Van: [REDACTED]
Verzonden: maandag 9 september 2024 15:32
Aan: [REDACTED]
CC: [REDACTED]
Onderwerp: RE: OMV.23.12.00322 - Batterijstraat 23 (TIMBER) Ref IMd: 5565

Onderwerp: OMV.23.12.00322 - Batterijstraat 23 (TIMBER)

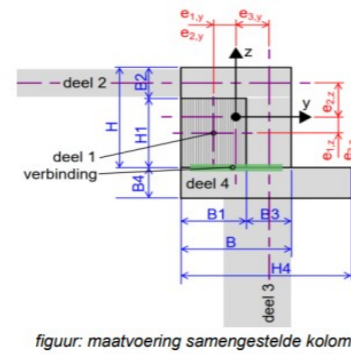
1. *Het is niet duidelijk hoe de losse units zijn berekend.
Welke belastingen, aansluitvoorwaarden, afmetingen, sterkteklassen worden er toegepast?*

2. *Kunnen de units tot 7 stuks boven elkaar worden gestapeld.
Een controle van een hoekkolom van de onderste unit is hierbij, naar mijn idee, maatgevend.*

Aan de zijde van de hoofdbalk en de randbalk word wandstijlen 45 x 145 mm² (Kerto-S) tegen de kolom geschroefd, zie nevenstaand principedetail.
Hierdoor wijzigen de excentriciteiten van de belastingen en de mechanische eigenschappen van de kolom.
Bij buiging om de z-as wordt aangenomen dat de profielen niet gaan samenwerken.

Op basis van de berekening uit bijgaande rapportage onderstaand een voorlopige analyse van de capaciteit van de hoekkolom van de grootste module:

Bij het project Xylino zijn kolomafmetingen van 145x145mm toegepast (plus verstijving dmv randstijlen), met een maximaal optredende belasting van 121kN blijvende belasting en 62kN opgelegde belasting (aangepast na herverdeling, zie blz 84).

Dit levert een maatgevende rekenwaarde op van $146\text{kN} \cdot 1,2 + 40\text{kN} \cdot 1,5 = 235\text{kN}$ = gelijkwaardig aan de optredende belasting bij het project Xylino.
De toegepaste kolomafmeting bij Timber is echter $175 \times 175\text{mm}$ = 45% extra doorsnede tov een kolom $145\text{mm} \times 145\text{mm}$. Deze kolom zal dus ruim voldoen. Ook dit zal nog in de detailberekening in de TO fase verder uitgewerkt worden
